Contribuições da Santo Antônio Energia (SAESA) à Consulta Pública MME nº 109/2021 (CP109)

1. Considerações iniciais

Gráfico 1 - Impactos financeiros MRE de jan/20 a fev/21 (Fonte: Apresentação da CCEE no Workshop GT Metodologia/CPAMP - Backtest com Impactos Financeiros, realizada no dia 09/06/2021)

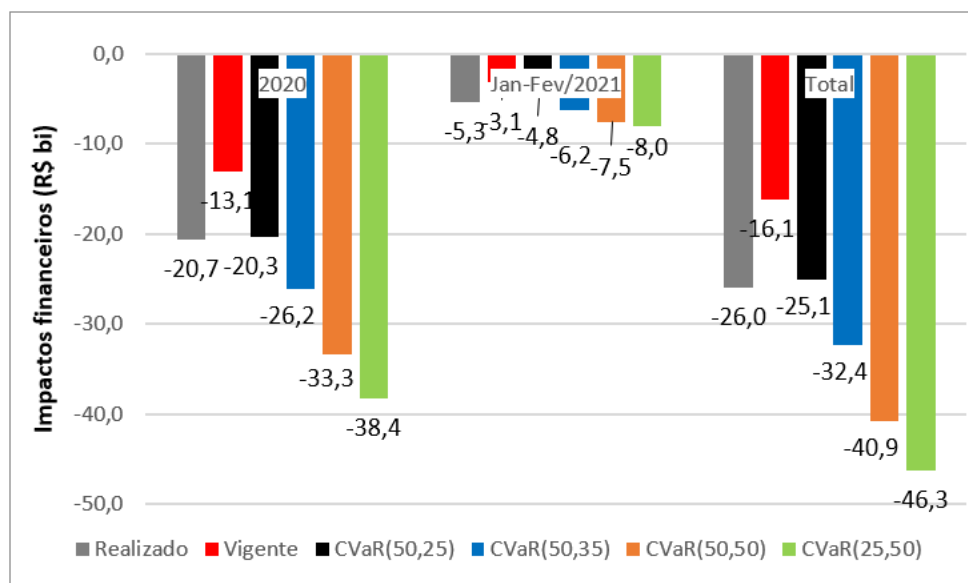
Para o MRE, o custo praticamente dobra considerando os parâmetros do CVaR (50,50), conforme demonstrado no Gráfico 1, extraído na apresentação da CCEE no Workshop GT Metodologia.

Cabe destacar que essas alterações propostas, que objetivam principalmente a elevação dos armazenamentos, impactarão negativamente todos agentes, em maior grau aos hidráulicos, pois além da elevação do custo de operação do sistema, poderão aumentar os vertimentos das usinas hidráulicas em certos momentos, principalmente no período úmido, acarretando em desotimização do sistema, levando a um provável risco de arrependimento.

Gráfico 3 – Simulação da Revisão Ordinária de Garantia Física (Fonte: Apresentação da CCEE no Workshop GT Metodologia/CPAMP - Backtest com Impactos Financeiros, realizada no dia 09/06/2021)

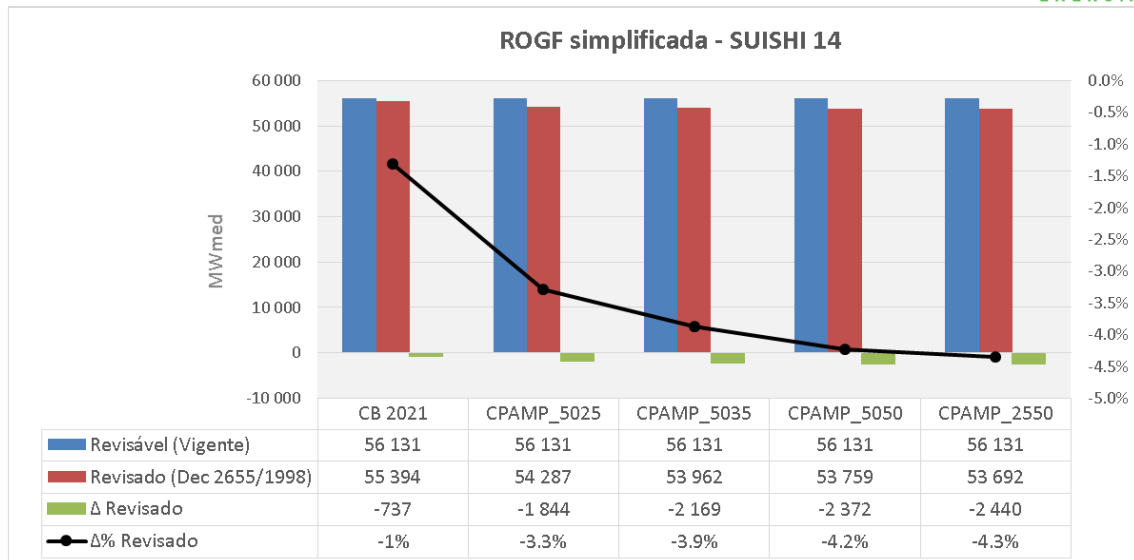
Na apresentação do Workshop, foram simulados cenários da Revisão Ordinária de Garantia Física, considerando esses novos aprimoramentos, e verificou-se que o percentual médio de redução considerando o cenário proposto dos parâmetros alfa e lambda 50/50 chega a -4,2%, conforme observado no Gráfico 3. Esse valor é muito representativo, diminuindo drasticamente a Garantia Física das UHEs.

Esses valores de redução de garantia física são expressivos, destruindo valor que implicará em desequilíbrio econômico-financeiro das concessões de geração de energia hidráulica.
